**Unité d'Entraînement ROTAFLOW de référence 70102.2161\* ,  
de numéro de série 910114437\*.**

Raccordement du câble coaxial à la prise ODU potentiellement  
défectueux.

**URGENT – AVIS DE SÉCURITÉ SUR LE TERRAIN**

- Objet :** FSCA-2019-11-11 Entraînement ROTAFLOW – Raccordement du câble coaxial à la prise ODU défectueux.
- Produit concerné :**
- 70101.0875 Unité d'Entraînement ROTAFLOW, bleue
  - 70102.2161 Unité d'Entraînement ROTAFLOW, bleue
  - 70105.1427 Unité d'Entraînement ROTAFLOW, bleue
  - MCP0.0952291 Unité d'Entraînement ROTAFLOW, bleue droite
- Numéros de série concernés :** Les n° de série figurent dans l'Annexe I Liste des produits impactés, ci-jointe
- Identifiant unique :**
- 04037691258997 pour 70102.2161 Unité d'Entraînement ROTAFLOW, bleue

- Unité d'Entraînement ROTAFLOW -  
( [5] : Câble de connexion)

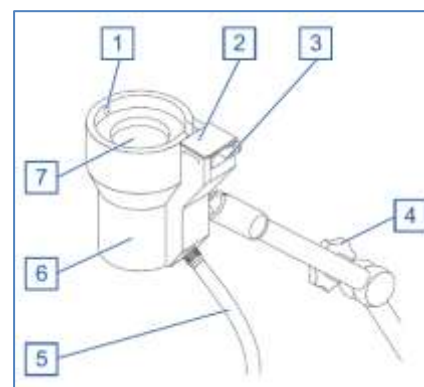
Dans le cadre d'un test de mesure du débit, Maquet Cardiopulmonary GmbH a détecté que les Unités d'Entraînement ROTAFLOW listés en Annexe I ont été équipées d'un câble coaxial dont le raccordement à la prise ODU pourrait être défectueux. Le câble coaxial de l'Entraînement ROTAFLOW (RFD) sert à raccorder le RFD à la Console ROTAFLOW.

Ce défaut de raccordement pourrait entraîner un mauvais contact des broches chargées de transmettre les données des mesures de débit. Cela pourrait avoir pour conséquence, une fluctuation des valeurs de débit qui s'affichent sur la Console ROTAFLOW. Les valeurs de débit affichées peuvent varier jusqu'à deux litres par minute, en plus ou en moins, et peuvent rester à la nouvelle valeur sans revenir à la valeur initiale. Ce dysfonctionnement peut se produire en cas de contact physique avec le câble de l'unité RFD, ou si celui-ci est déplacé.

Veuillez vous abstenir d'utiliser vos unités RFD concernées en stock, et ne plus utiliser d'unité RFD concernée après la fin du traitement patient, tant que le câble défectueux n'a pas été remplacé.

La réparation des unités RFD concernées ne peut pas avoir lieu sur le site clinique. Il faut donc les renvoyer dans leur emballage d'origine à votre représentant Getinge local.
